HERZIEN (2de) RAADSVOORSTEL

Vaststelling van het bestemmingsplan Codrico terrein

Nota van Zienswijzen
Bestemmingsplan Codrico terrein

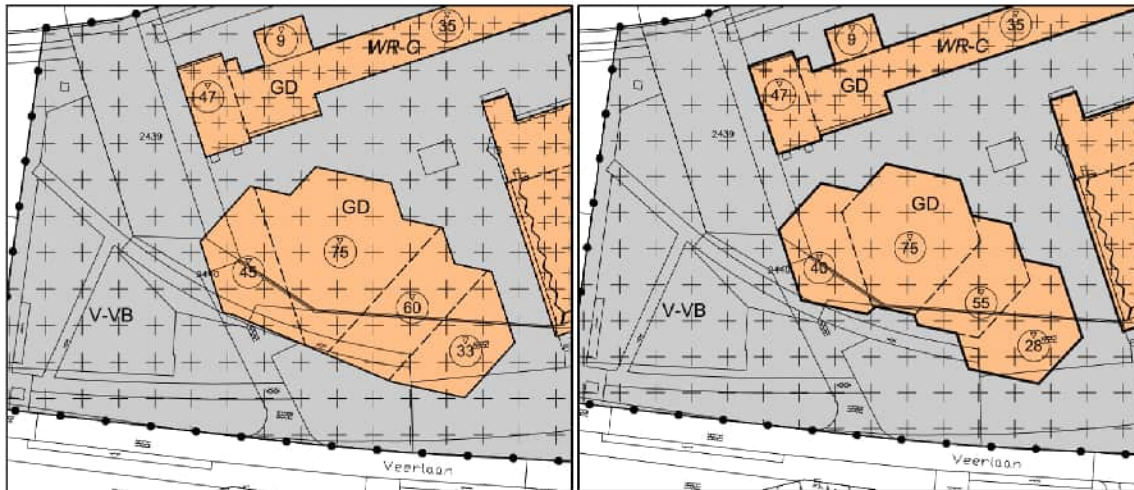
- 1. Hoogte en omvang.** *Het Veldblok zou zeker niet hoger moeten worden dan Fenix I en dezelfde trapsgewijze vorm moeten volgen, zodat het zonlicht niet geblokkeerd wordt. De ontwikkeling is massaal en tegenstrijdig ten opzichte van eerdere besluitvorming met betrekking tot dit gebied. Bewoners van de Veerlaan worden geconfronteerd met een hoog gebouw. De hoogte van de bebouwing is afwijkend van de gehanteerde normen in eerdere projecten op Katendrecht. De maximale bouwhoogte in het nieuwbouwplan kent een ongefundeerde hoogte. Voor alle gebouwen geldt dat deze niet aansluiten bij de omliggende bebouwing, welke een lagere maximale bouwhoogte kent. Het plan is volgens*

Deze NvU vormt het kader voor de verdere uitwerking van de plannen. Input vanuit de participatie is ook meegenomen bij de verdere uitwerking van de plannen. De reacties hadden met name betrekking op de hoogte, vorm en positie van het Veldblok. Ook met de Commissie voor Welstand en Monumenten en de Rijksdienst voor Cultureel Erfgoed is uitvoerig over het Veldblok gediscussieerd. Dat heeft geleid tot een stevige wijziging van dat projectonderdeel. Het Veldblok is niet meer opgevat als een eigenstandige special, maar als een uitbreiding van het Codrico ensemble van architect De Vegter. Dit heeft geleid tot een andere vorm, positionering en bouwhoogte:

- de vorm is orthogonaler dan een Silogebouw (geïnspireerd op de honingraat-silo's in het Silogebouw);
- de positie is verschoven naar een plek dichterbij overige gebouwen van het ensemble en daarmee op flink meer afstand van Fenix I / grotendeels buiten het plantsoen;
- het Veldblok heeft 20% minder bouwvolume;
- de bouwhoogte is maximaal 75 meter; waardoor het Veldblok nog minder ruimte inneemt op maaiveld in de breedte (waardoor meer (door)zicht er langs), maar in de skyline wel aanwezig is en daarmee het monumentale ensemble versterkt.

Voorgestelde wijziging

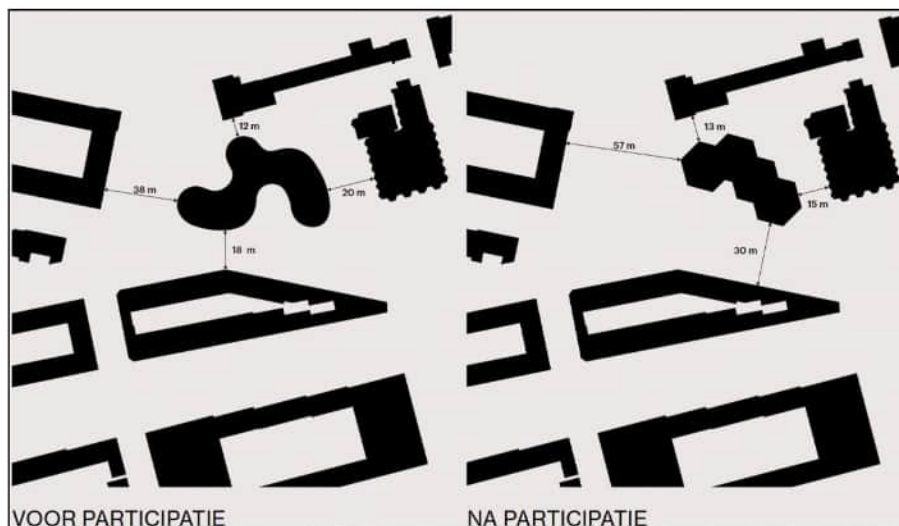
reclamant in strijd met de welstand. Het plan voldoet niet aan de Hoogbouwvisie. De ontwikkeling bevindt zich niet in de pols van Katendrecht, maar valt in de historische kern. Daar gelden andere hoogbouwbeperkingen.

Verder wordt opgemerkt dat er wel een ambtshalve wijziging wordt voorgesteld als het gaat om de planologische mogelijkheden van het Veldblok. Het volume van het Veldblok

wordt op de verbeelding meer in lijn gebracht met het beoogde ontwerp, door het bouwvlak te wijzigen zodat de honingraadvorm van het gebouw beter wordt geborgd en de maximaal toegestane bouwhoogte op drie plekken met vijf meter te verlagen. De maximale bouwhoogte van het hoogste punt van 75 meter blijft ongewijzigd, maar het bouwvlak waarbinnen tot deze hoogte mag worden gebouwd, wordt verkleind. Hoewel dit niet tegemoetkomt aan de zienswijzen van reclamanten als het gaat om de hoogte van het Veldblok of de gestelde massaliteit van het plan, wordt deze voorgestelde wijziging volledigheidshalve hier benoemd. Zie hiervoor punt 6.1 in de Nota van wijzigingen.

Figuur 2. Wijziging invloedsgebied als gevolg van wijzigingsvoorstel Veldblok

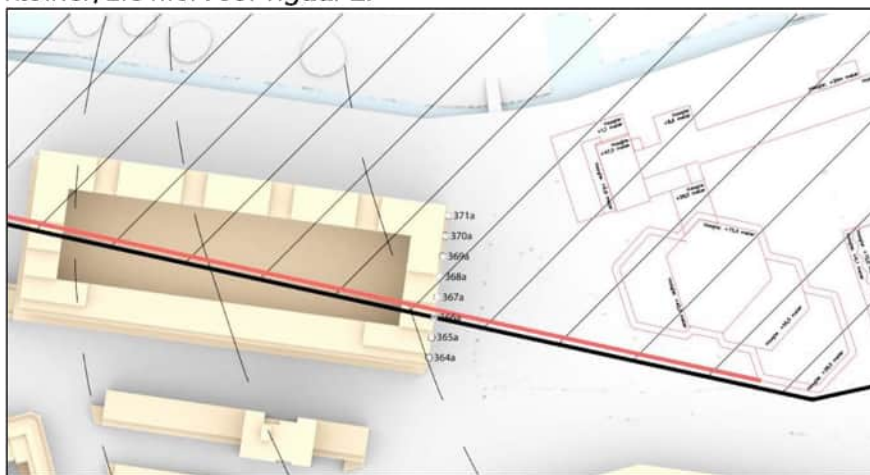
1. **Afname bezinning woningen.** *Er wordt opgemerkt dat in de zomer wordt genoten van (tenminste) een zestal uren zon, van 6.00 tot 13.00 uur door bewoners van Fenix I. De ontwikkeling heeft daarmee nadelige gevolgen voor de gehele oostzijde van Fenix I voor wat betreft afname van de bezinning. De opvatting van reclamanten verschillen en variëren van het idee dat de zonuren voor meer dan de helft worden gereduceerd tot dat er maar een schamele periode van twee uur zon resteert. De bouw van het Veldblok en de toren op het Silogebouw heeft tot gevolg dat een groot deel van de ochtendzon verdwijnt. Het balkon aan de oostkant wordt daarmee een donkere onaantrekkelijke en koude schaduwplek.*

Uit figuur 1 volgt dat niet alle appartementen van Fenix I welke aan de oostzijde van het plangebied zijn gelegen binnen het invloedsgebied vallen. In het rapport zijn voor de volledigheid ook de appartementen die net buiten het invloedsgebied vallen in het onderzoek meegenomen. De ontwikkeling heeft logischerwijs geen invloed op deze woningen. Dat is dan ook in het rapport inzichtelijk gemaakt.

NB. Voorgesteld wordt om de planologische mogelijkheden van het Veldblok meer in lijn te brengen met het ontwerp zoals dat op dit moment is voorzien (zie de reactie onder B.1 en de Nota van wijzigingen punt 4.2). Als gevolg daarvan wordt het invloedsgebied iets kleiner, zie hiervoor figuur 2.
